**Evaluation technique succincte, projet de nouvelle construction MFA¹
StDB² Swisscom BOCM, Salt NE_0058A, Rev. 1.3 du 23.01.2023.**

Objet. **Opposition à la construction**

Commune : 2019 Rochefort,

Localisation : 2149 Brot-Dessous, Aire de repos Prè-Tunnel,

High band vertical AD
zéro

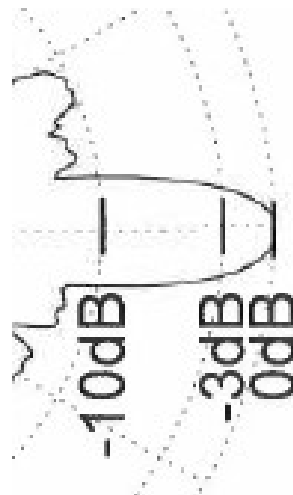
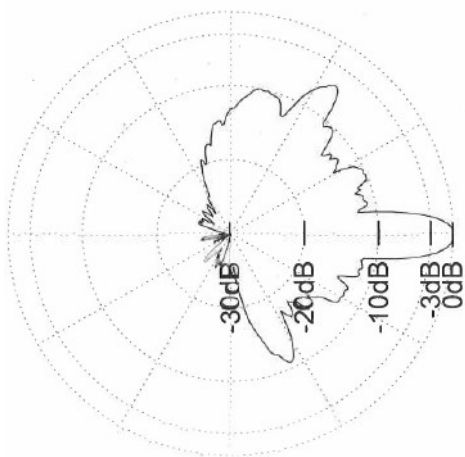
Les AD verticales des antennes low et high band présentent une normalisation verticale Tilt zéro (direction de rayonnement pour Tilt el. = 0), voir extraits du StDb :

30 Pourquoi cette remise en question de la normalisation verticale correcte de Tilt zéro ?

L'AD enveloppant indiqué dans le StDb pour les bandes basses et hautes présente une normalisation verticale de Tilt zéro sur la direction 0°.

Les diagrammes d'antenne indiqués dans le BOCM de Swisscom - Salt NE_0058A StDB Rev. 1.3 ne montrent pas les rapports de rayonnement réels des bandes basses et hautes des antennes utilisées.

- 34 Si l'exploitant de l'installation insiste sur l'exactitude des documents du projet, il doit justifier de manière compréhensible que la normalisation verticale zéro des diagrammes d'antenne verticaux enveloppants a été effectuée avec les maxima de rayonnement issus des évaluations de diagrammes individuels msi.
Pour ce faire, les titulaires de licence doivent démontrer que les antennes utilisées ne présentent pas de pré réglages verticaux négatifs en présentant les fiches techniques des fabricants, y compris les diagrammes AD individuels originaux au format numérique msi pattern file.
La présentation des diagrammes individuels de mesure des antennes (cf. supplément de l'OFEV sur les antennes adaptatives, paragraphe 3.3.5) serait nécessaire.

- 35 Les requérants doivent vérifier l'exactitude de la solution de programme pour la création de DA enveloppantes à partir des diagrammes individuels des fabricants et la justifier de manière compréhensible.

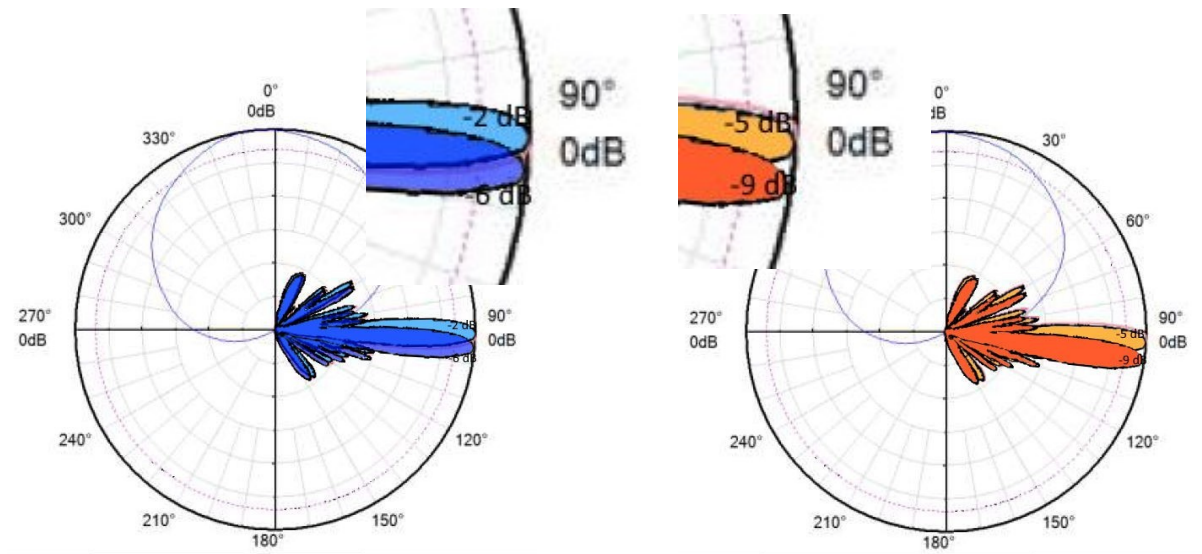
La fiche technique des antennes Huawei AHP4518R3v06 indique un **préréglage de la direction de rayonnement vertical**, donc pour un tilt électrique de 0°, de **-3° à -4°**.

Autour de ce pré réglage, le diagramme d'antenne se décale "vers le bas" et conduit à une zone d'exclusion verticale agrandie.

Plage de tilt indiquée dans le StDb -6° à -2° Plage de tilt effective -9° à -5°.

pour un préréglage vertical de -3° : -9° à -5° , à -
4° de préréglage vertical : -10° à -6°.

De ce fait, l'AD enveloppant n'agit **pas avec l'angle indiqué dans le StDb dans la zone de -6° à -2°**. Cela entraîne des modifications déterminantes des champs OMERN, **les prévisions calculées de l'ORNI du StDb ne sont plus valables**.

Situation SIG map.geo.admin, bâtiment d'implantation, 3 directions de rayonnement avec rayon Fraunhofer de 25m :

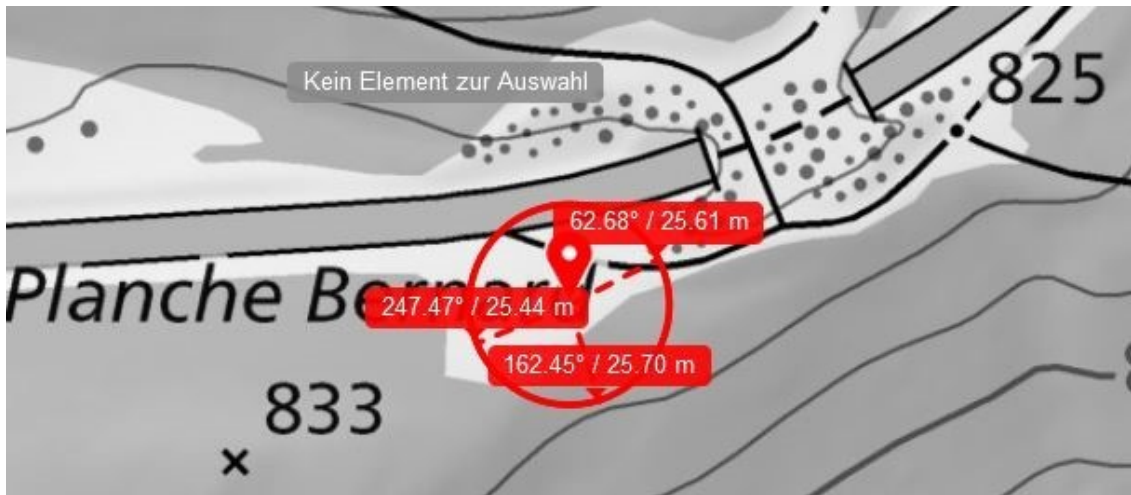
Barrage de l'emplacement de l'antenne suite à la zone d'exclusion de Fraunhofer à 1,5 m au-dessus du sol

Page suivante : Visualisation 3D montrant le rayonnement des antennes ASI4518R39v07 n° 13, 14 et 15 @ 2685 MHz :

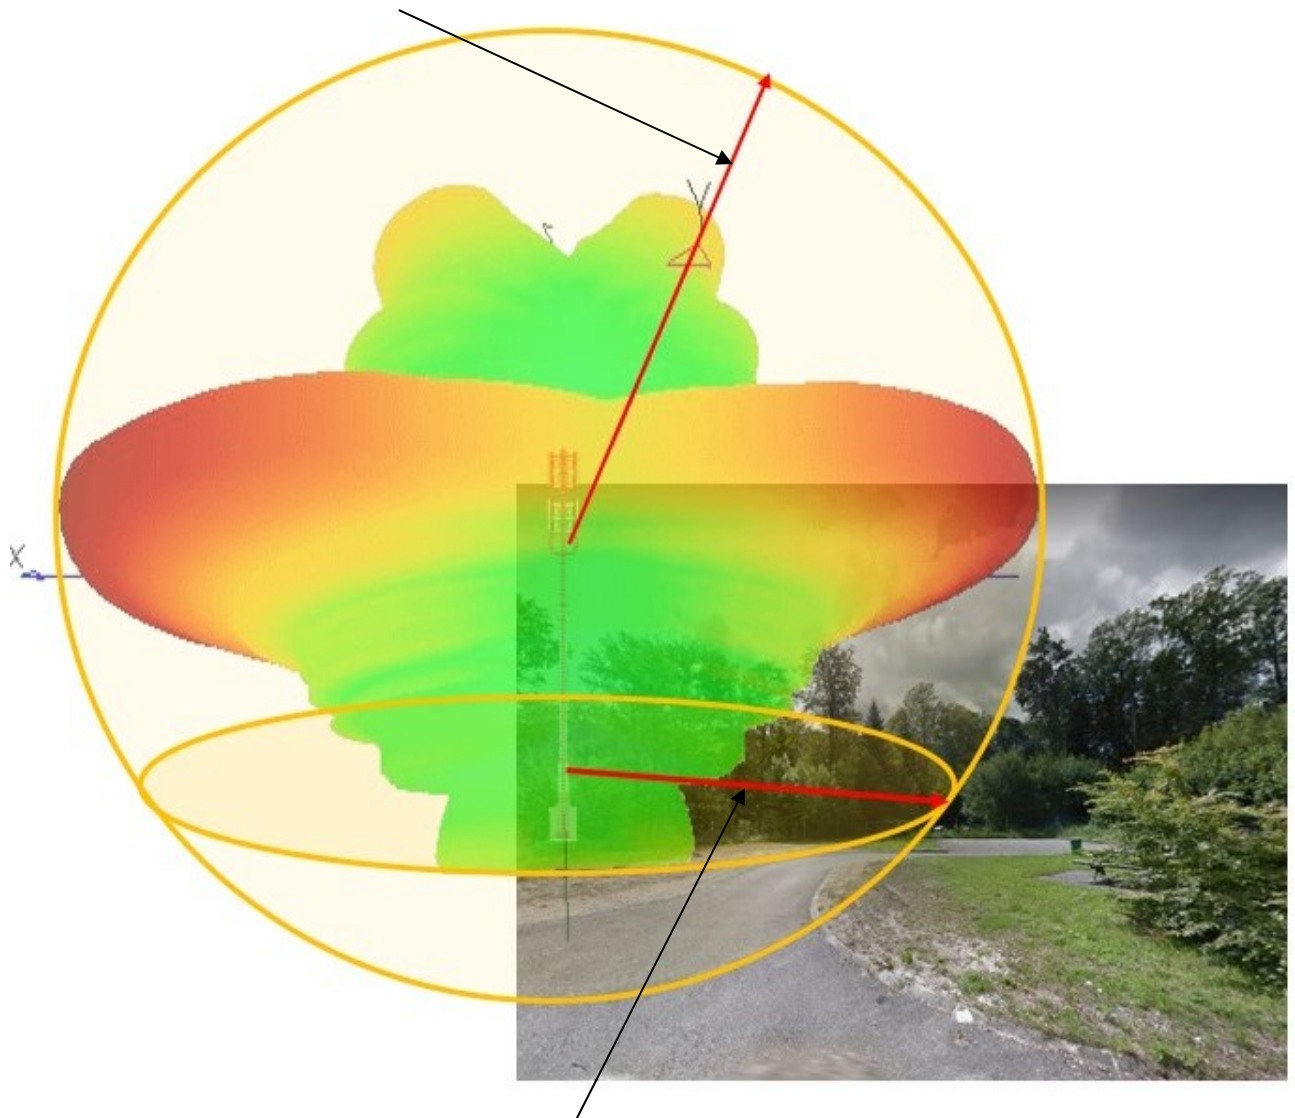
Calcul du rayon de la zone d'exclusion Fraunhofer à 1.5m au-dessus du sol : UK

boîtier d'antenne : 19.80m, rayon Fraunhofer autour de l'antenne env. 25m

$$\sqrt{(25^2 - 18.3^2)} = 17\text{m}$$
